Dato: 27.03.23

Naturfaglige vurderinger av kantsone til bekk i planområdet Åtun i Lindås kommune

Figur 1 Plankart mottatt av SE-arkitekter 16.03.23. 3 meters hensynsone er vist med stiptet linje.

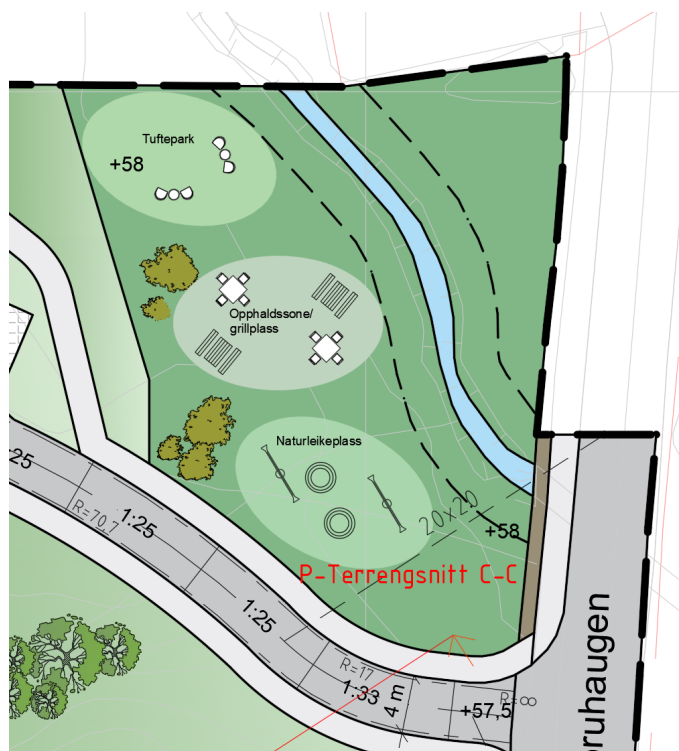
Det er ingen kjente viktige naturverdier knyttet til elva. Dette gir grunnlag for å kunne tillate en smal kantsone. Veilederen viser til gjeldende grenser for nydyrking: «Etter forskrift om nydyrking skal det settes igjen en vegetasjonsone mot vassdrag med årssikker vannføring. Denne sonen må være minst 6 meter for at kommunen kan gi tillatelse til nydyrking. For vassdrag uten årssikker vannføring er kravet to meter.» Denne grensen er her brukt som et utgangspunkt for fastsetting av grense. Tiltaket innebærer ikke bruk av gjødsling og sprøyting, men heller massetilførsel i form av planering. Sistnevnte kan være problematisk

med tanke på avrenning, men området er nokså flatt og god planlegging kan hindre dette. Det virker derfor riktig å sette en smalere kantsone enn ved nydyrking.

Anbefalt kantsoner er minst 3 meter.
